国土交通省総合政策局 建設施工企画課長

リコールの届け出に伴う建設機械の事故防止について（1月分）

建設機械に係わるリコール届出一覧 (期間:平成18年1月分)

改善箇所説明図

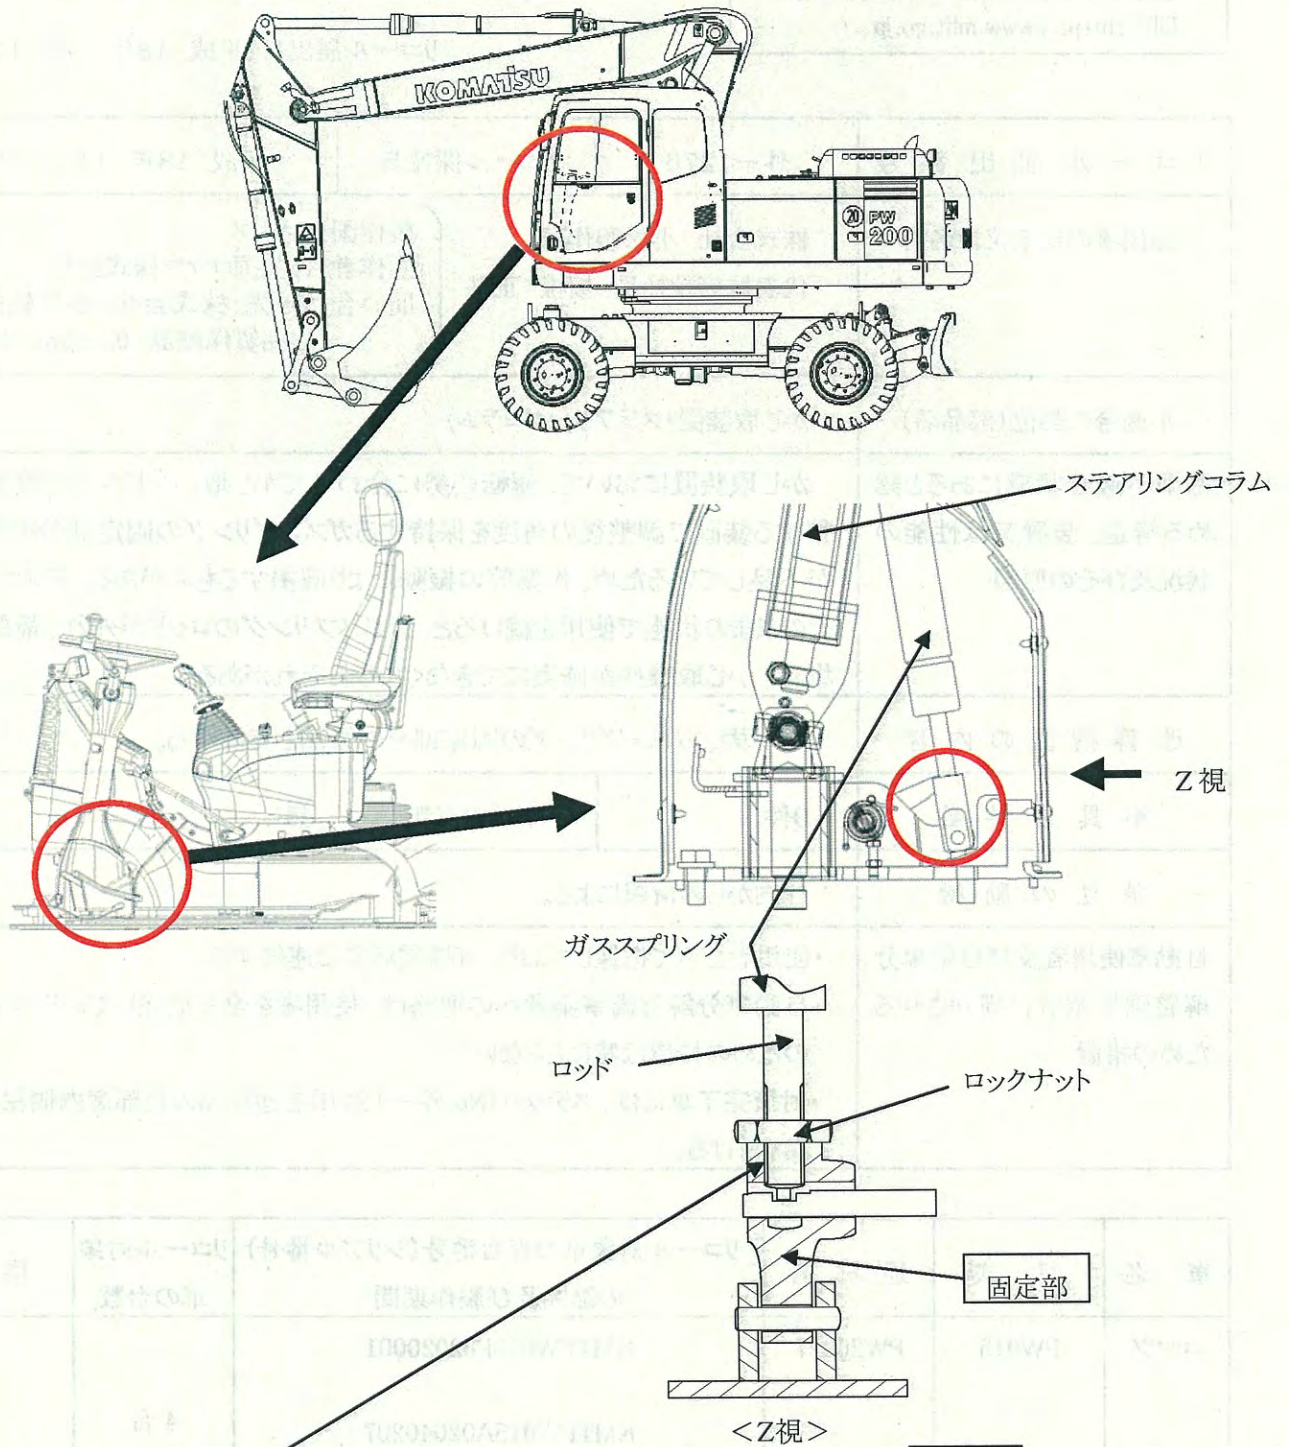
かじ取装置において、運転姿勢に合わせてかじ取ハンドルの角度を調整する装置で調整後の角度を保持するガススプリングの固定部分の強度が不足しているため、作業等の振動により破損するものがある。そのため、そのままの状態で使用を続けると、ガススプリングのロッドが外れ、最悪の場合、かじ取操作が確実にできなくなるおそれがある。

改善措置の内容 : 全車両、ガススプリングの固定部を対策品と交換する。

識別 : 角度調整ペダル取り付けピン端部に白色ペンキを塗布し識別する。

改善箇所説明図

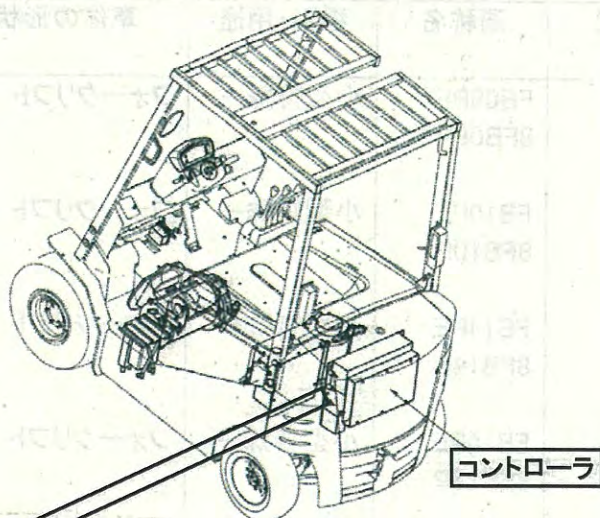
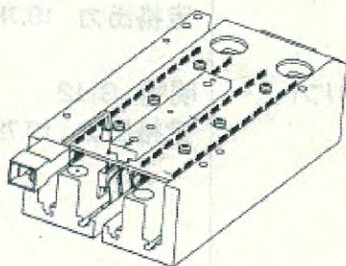
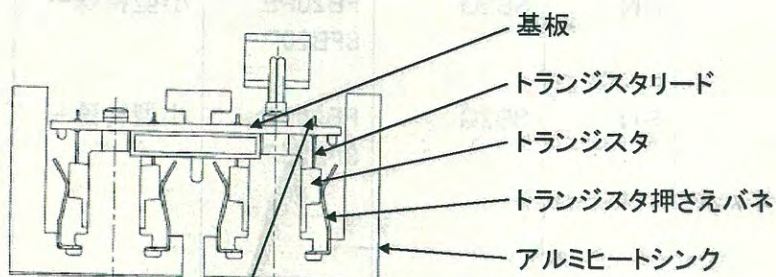
基準不適合箇所: トランジスタのリードハンダ部溶損

車両走行制御コントローラにおいて、パワーモジュールのトランジスタの放熱性が不足しているため、トランジスタから発生する熱により高温になるものがある。

そのため、そのまま使用を続けると、トランジスタに過大電流が流れて破損し、走行不能になるおそれがある。

全車両、当該コントローラを対策品と交換する。

対策後識別: 作業が終了したら、コントローラ上面のプリント板表面に白ペンキでマーキングする。

改善箇所説明図

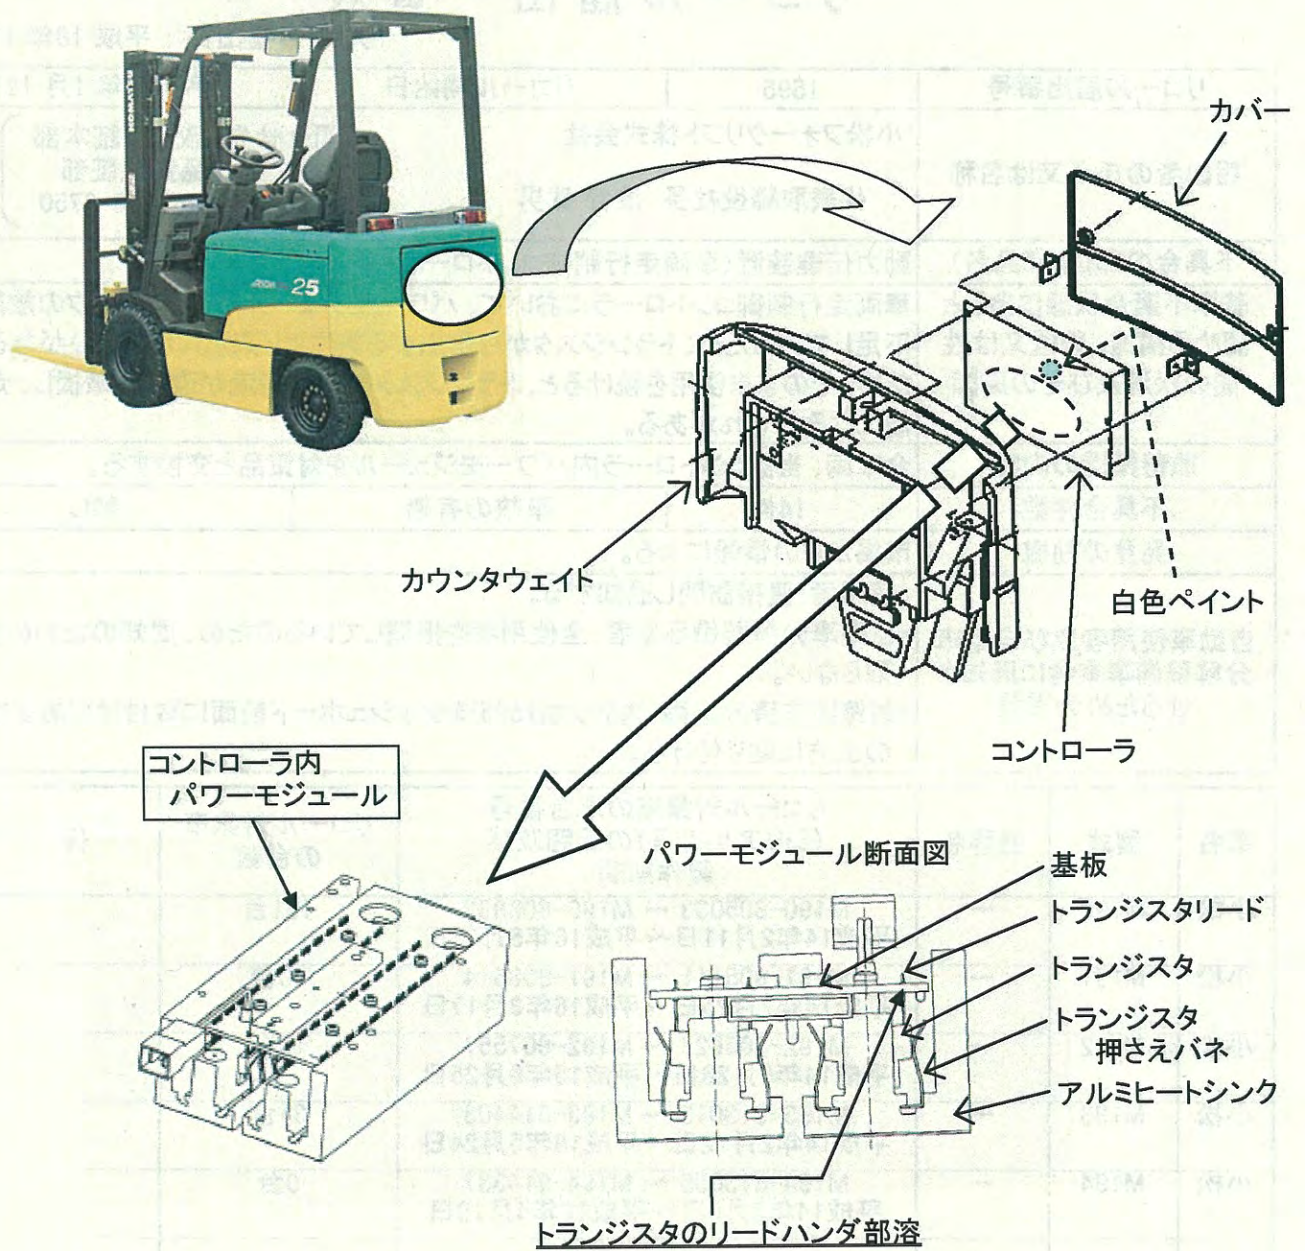
車両走行制御コントローラにおいて、パワーモジュールのトランジスタの放熱性が不足しているため、トランジスタから発生する熱により高温になるものがある。そのため、そのまま使用を続けると、トランジスタに過大電流が流れて破損し、走行不能になるおそれがある。

全車両、当該コントローラ内パワーモジュールを対策品と交換する。

コントローラ上面のカバーに白色ペイントを塗布する。

改善箇所説明図

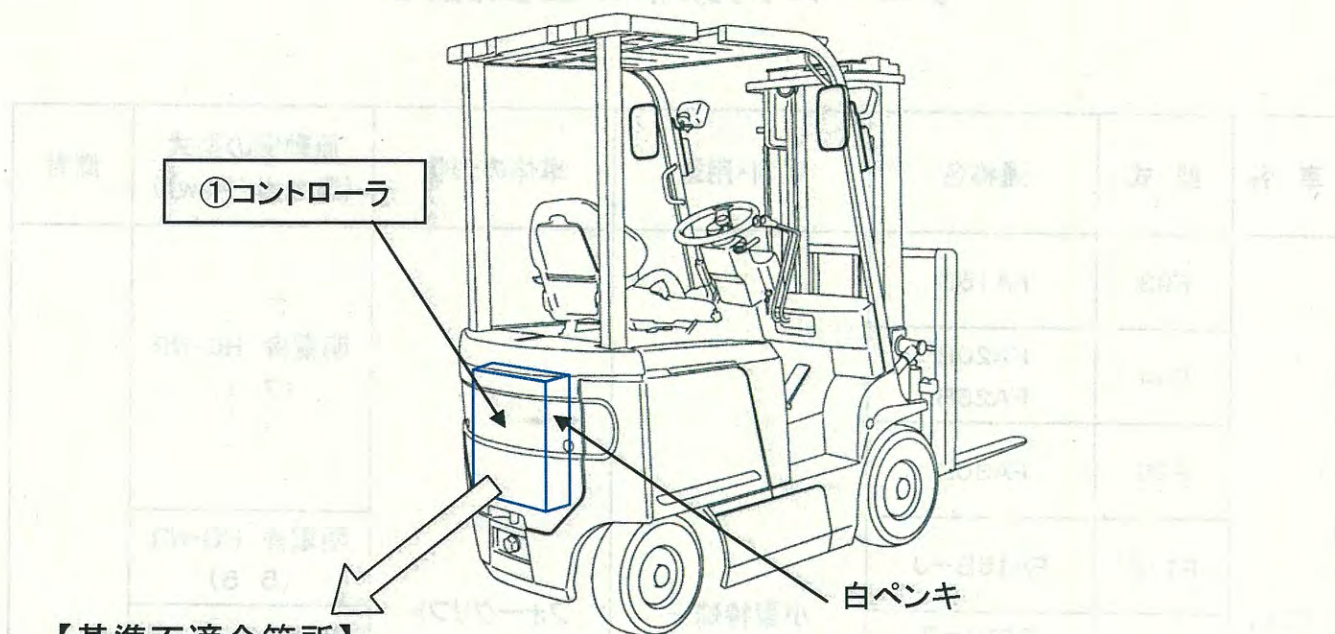
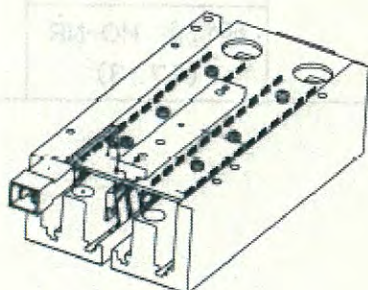
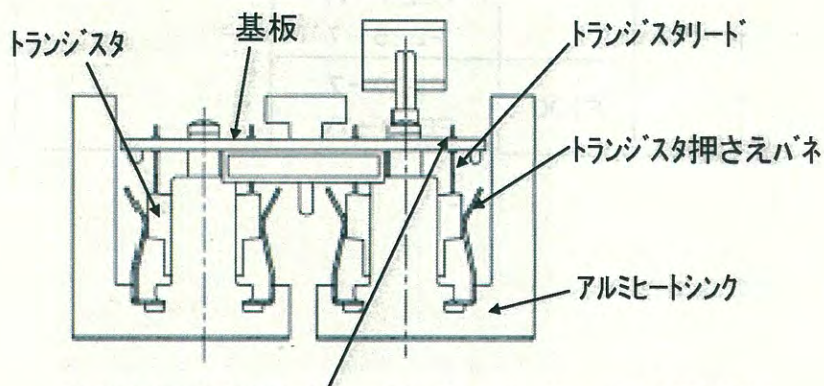
基準不適合箇所: トランジスタのリードハンダ部溶損

車両走行制御コントローラにおいて、パワーモジュールのトランジスタの放熱性が不足しているため、トランジスタから発生する熱により高温になるものがある。そのため、そのまま使用を続けると、トランジスタに過大電流が流れて破損し、走行不能になるおそれがある。

全車両、型式に応じて以下の対策を行う。

- ①当該コントローラを対策品と交換する。
- ②当該コントローラ内パワーモジュールを対策品と交換する。

対策後識別：作業が終了したら、コントローラ右側面に白ペンキでマーキングする。

改善箇所説明図

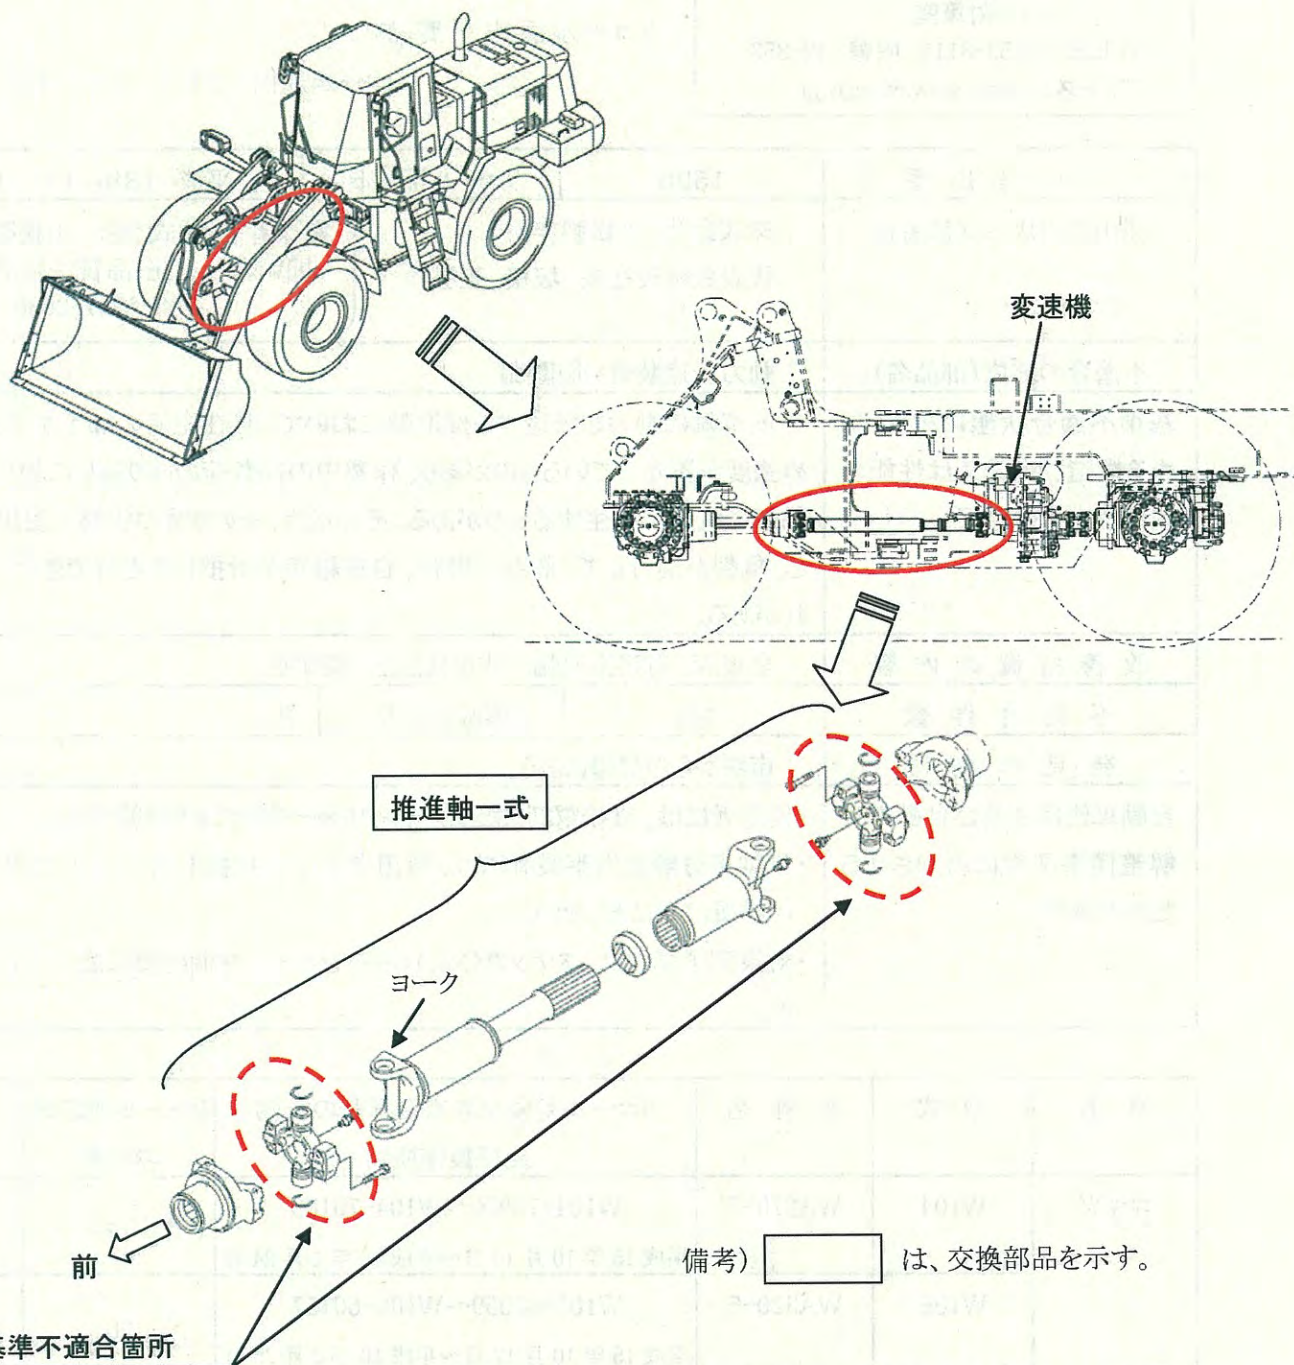
前車軸に動力を伝達する推進軸において、自在継手の加工が不適切なため強度が不足しているものがあり、作業中の高負荷の繰り返しにより当該継手軸部に亀裂が発生するものがある。そのため、そのままの状態で使用を続けると、亀裂が進行して、最悪の場合、自在継手が折損して走行できなくなるおそれがある。

改善措置の内容 : 全車両、当該推進軸一式を良品と交換する。

識別 : 推進軸のヨーク端面に黄色ペイントを塗布する。

[改善箇所説明図]

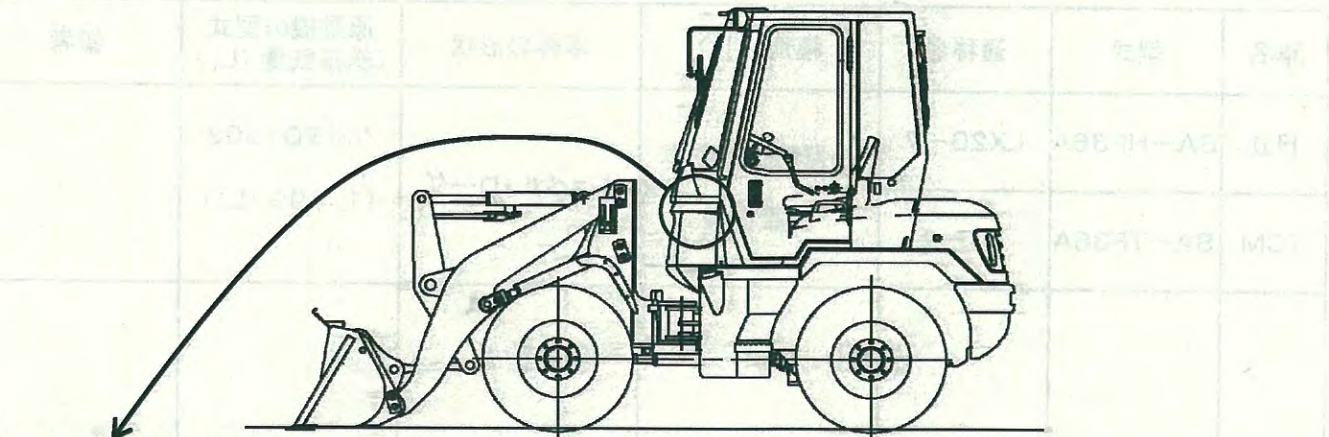
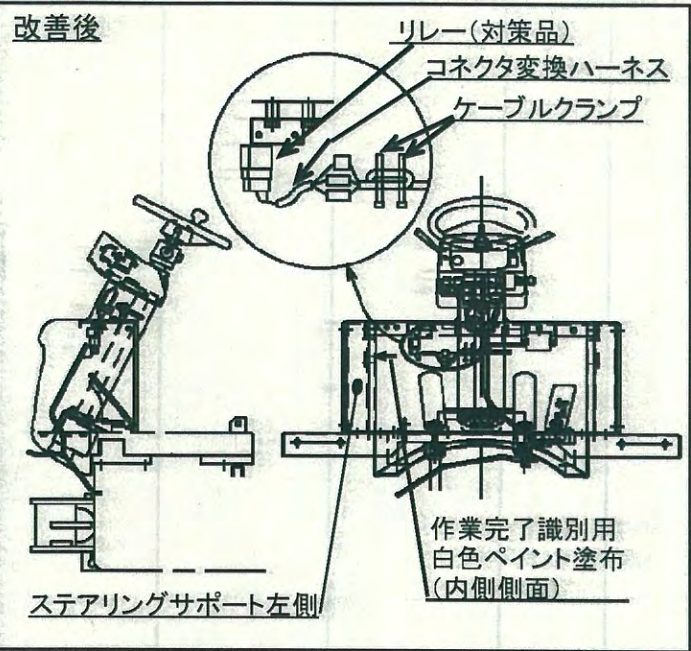
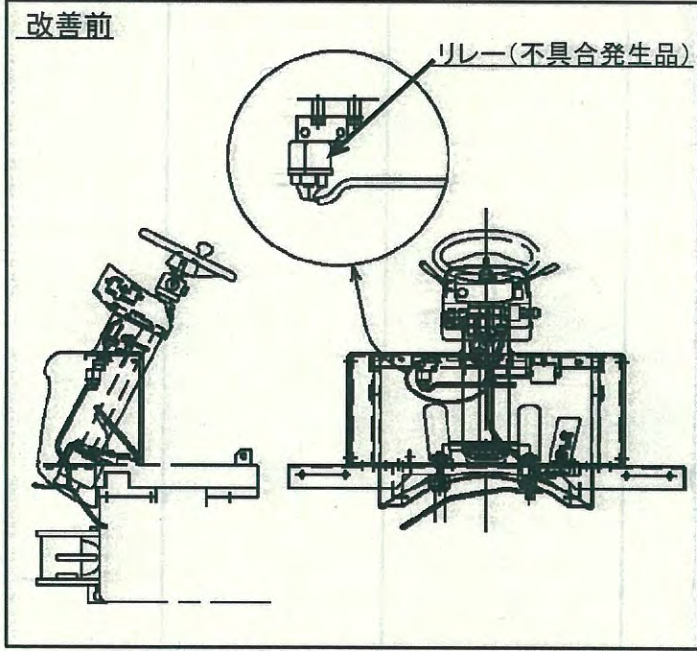
盗難防止装置の電気回路において、リレーの仕様が不適切なため、リレー内部のコイルが発熱するものがある。そのため、そのままの状態を使用を続けると、コイルが短絡してヒューズが溶断し、原動機が停止して再始動できなくなるおそれがある。

改善内容
全車両、リレーを対策品に交換する。

識別: 対策完了車については、ステアリングサポート左側に白色のペイントでマークを表示する。
